Prověření varianty řešení křižovatky II/490 s ul. Vršava

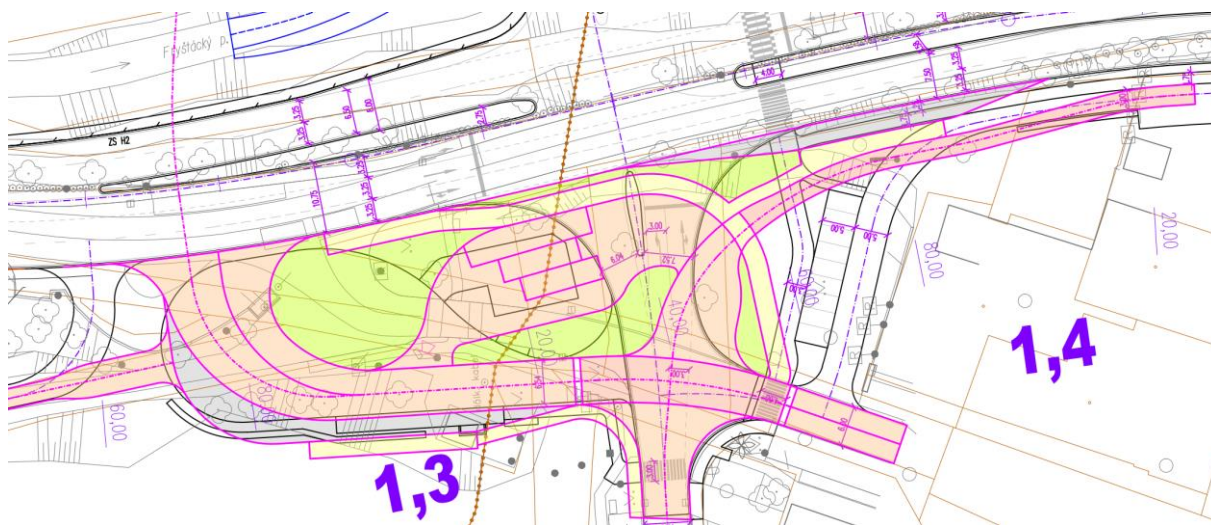
Řešení křižovatky silnice II/490 s ul. Severní Vršava dle DUR z roku 2017 není v souladu s vymezením oblasti zóny 30 stanovené na ul. Vršava po roce 2017. Podélný sklon ramene křižovatky tvořeného ul. Severní Vršava je na dle podrobného geodetického zaměření 10%. Napojení ulice Vršava I a smyčky MHD v kombinaci s přechody pro chodce a zachováním vymezení zóny 30 je v daném podélném sklonu a vzdálenostech křižovatek komplikované. Řešení smyčky neumožňuje nezávislé odbavení nástupu a výstupu cestujících a nezávislé vyrovnání provozních časů MHD.

V rámci práce bude prověřeno technické řešení alternativní varianty řešení dle nákresu níže:

Řešení bude prověřeno z hlediska:

- Technické a prostorové realizovatelnosti úpravy celé křižovatky a navazujících komunikací (pozemní komunikace, mosty, zdi, trolejové vedení)
- Dopadů do EIA – zhodnocení možných zhoršení vlivu stavby na ŽP (změna umístění křižovatky, změna rozsahu přeložky vodního toku, změna hlukového zatížení)
